Białystok, ... grudnia 2019 r.  
ZDM-X.271.15.2019.AH

### **WYJAŚNIENIE I ZMIANA TREŚCI SIWZ**

#### **Budowę Intermodalnego Węzła Komunikacyjnego w Białymstoku wraz z infrastrukturą techniczną – Część II – Układ drogowy**

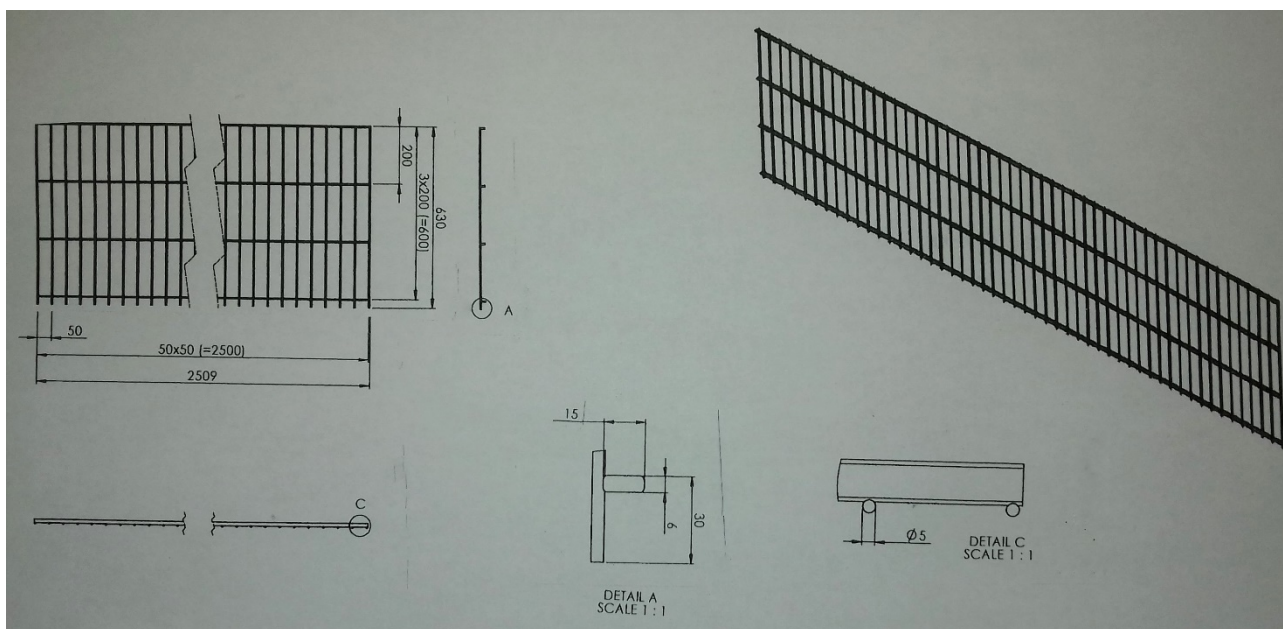
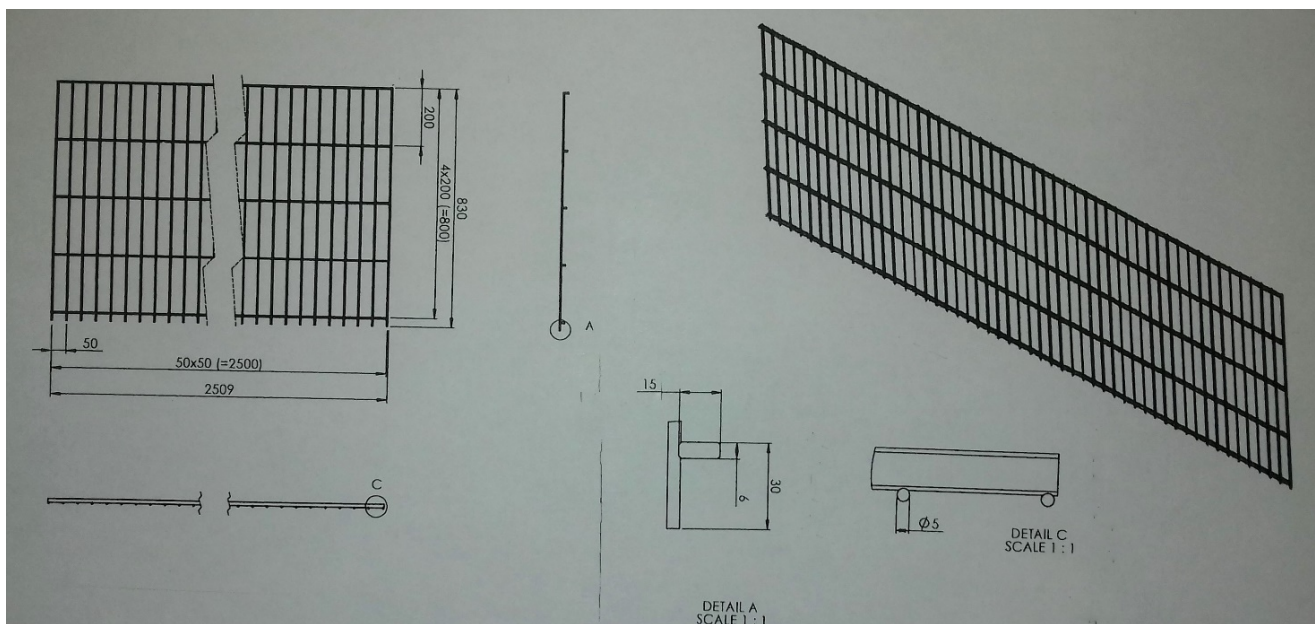
Prosimy o zamieszczenie schematu balustrady U-12 wraz z podaniem wymiarów. Prosimy o potwierdzenie, iż należy je wykonać w kolorze żółtym, gdyż takie są stosowane na terenie miasta Białegostoku.

Zamawiający zamieszcza poniżej schemat balustrady U-12.

Zamawiający potwierdza, że należy je wykonać w kolorze żółtym RAL 1012.
